# 改善箇所説明図

タイヤローラにおいて、燃料の給油後に燃料タンクキャップが正しく取り付けられていない場合、燃料タンクの給油口から燃料タンク内に水が浸入することがある。そのため、ウォータセパレータの水抜きメンテナンスを実施する前に水溜容量を超えて原動機内部に水が浸入し、燃料装置が発錆することで噴霧不良となり、最悪の場合、走行中にエンジンが停止し、再始動できなくなるおそれがある。

燃料タンクキャップ

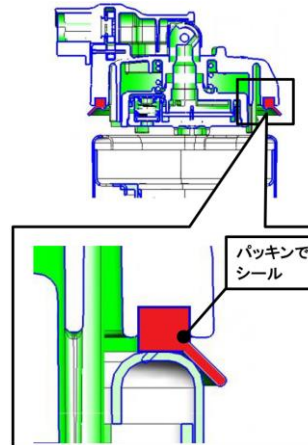
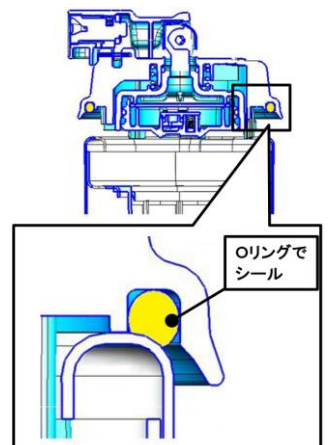
対策前

パッキンでシール

対策後

Oリングでシール

燃料タンクキャップとウォータセパレータを対策品に交換し、燃料タンクの水抜き用ドレンプラグにドレンコックを追加する。

また、燃料タンクキャップの取り付け方法を説明するステッカーを給油口下部に貼り付けるとともに、ウォータセパレータの水抜きを日常点検、燃料タンクの水抜きを「50時間毎」とし、整備表ステッカーおよび水抜き励行ステッカーの貼り替えと取扱説明書の交換を行う。
